**AVIS RELATIF À LA PROTECTION
CONTRE LES EVENTUELS EFFETS NOCIFS ET NUISANCES
PROVOQUÉS PAR LES RAYONNEMENTS NON IONISANTS
GÉNÉRÉS PAR DES ANTENNES ÉMETTRICES STATIONNAIRES**

Commune : CHATELET - Exploitant : ORANGE

Référence exploitant : 153C1_2 / 30227C1_1 / 40227C1_1/ 50227C1_1

Rapport n° 2506 / 2023

Figure 1 : Vue en plan des lieux de séjour et des points de contrôle

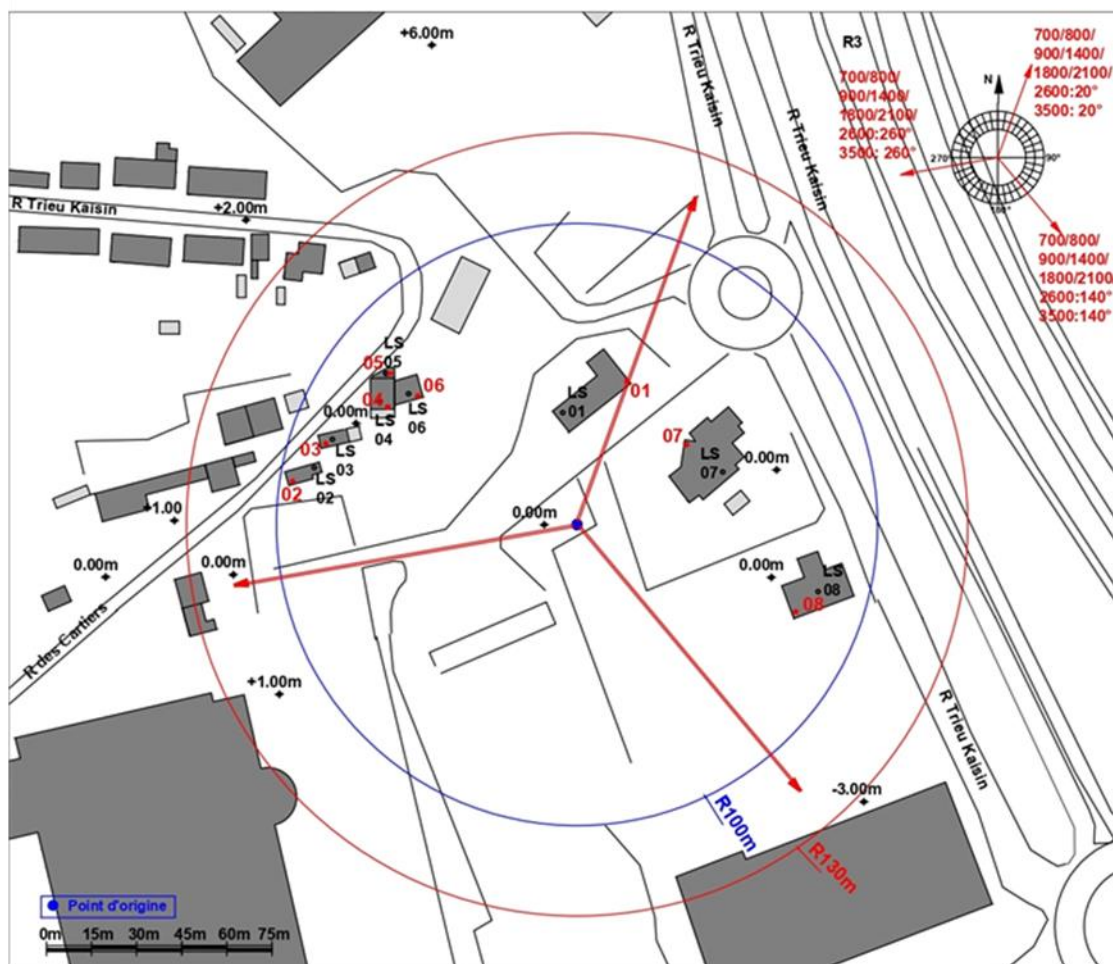
N° point de contrôle	LS	Atténuation (dB)	Indice d'exposition relatif à la limite par installation IE_i
2	LS02	3,0	0,197
3	LS03	3,0	0,143
5	LS05	3,0	0,055
4	LS04	3,0	0,042
8	LS08	3,0	0,025
1	LS01	3,0	0,019
6	LS06	3,0	0,015
7	LS07	3,0	0,006

En ce qui concerne les antennes de l'installation mentionnées dans le tableau 1, la distance maximale à laquelle la limite pourrait être atteinte, à l'extérieur, est égale à 74,8 m. S'il n'y a pas de LS à une distance inférieure, les antennes respectent forcément la limite d'immission.

Dans le cas des LS situés à l'intérieur des bâtiments, une atténuation d'obstacle est prise en compte et il en résulte que la distance maximale à laquelle la limite pourrait être atteinte se réduit à 53,0 m.

Les résultats de l'évaluation décrite au paragraphe 4 indiquent que les antennes émettrices stationnaires de l'installation faisant l'objet du présent avis ne produisent pas, dans un lieu de séjour, un rayonnement électromagnétique maximum supérieur aux limites fixées à l'article 4 du décret.

En conclusion, les antennes émettrices stationnaires faisant partie de l'installation référencée dans le paragraphe 2 et dont les caractéristiques techniques sont résumées dans le tableau 1 **respectent les limites d'immission** fixées à l'article 4 du décret du 8 décembre 2022 (M.B. du 16.12.2022) modifiant le décret du 3 avril 2009 relatif à la protection contre les éventuels effets nocifs et nuisances provoqués par les rayonnements non ionisants générés par des antennes émettrices stationnaires.

Figure 2 : Vue en plan des installations d'antennes dans un rayon de 300 mètres autour de l'installation faisant l'objet de la demande d'avis

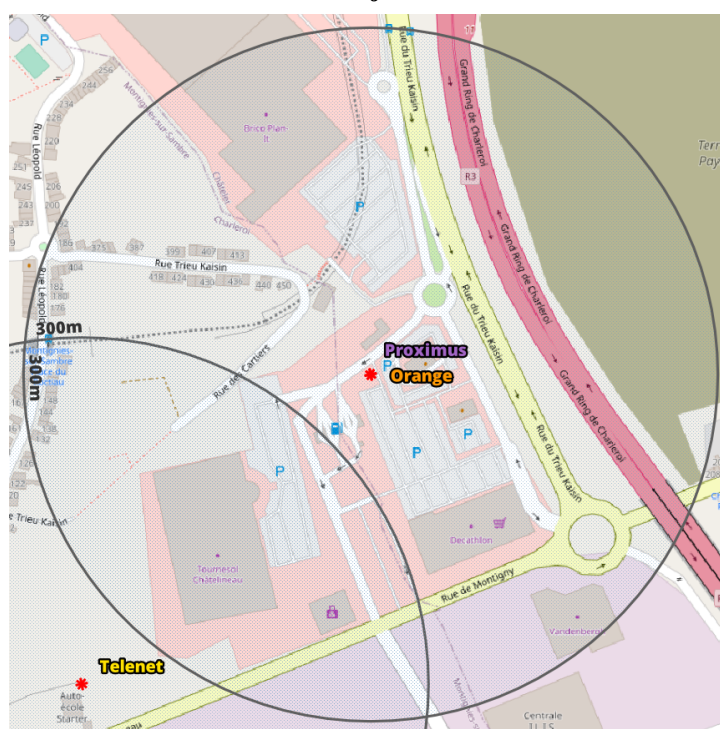
Compte tenu du nombre d'installations localisées dans la figure 2, il apparaît que l'intensité du rayonnement électromagnétique généré, dans les lieux de séjour situés à proximité de l'installation référencée dans le paragraphe 2, par l'ensemble des antennes émettrices stationnaires de l'ensemble des exploitants du même site d'antennes émettrices stationnaires respecte la limite fixée à l'article 4, § 2 du décret.
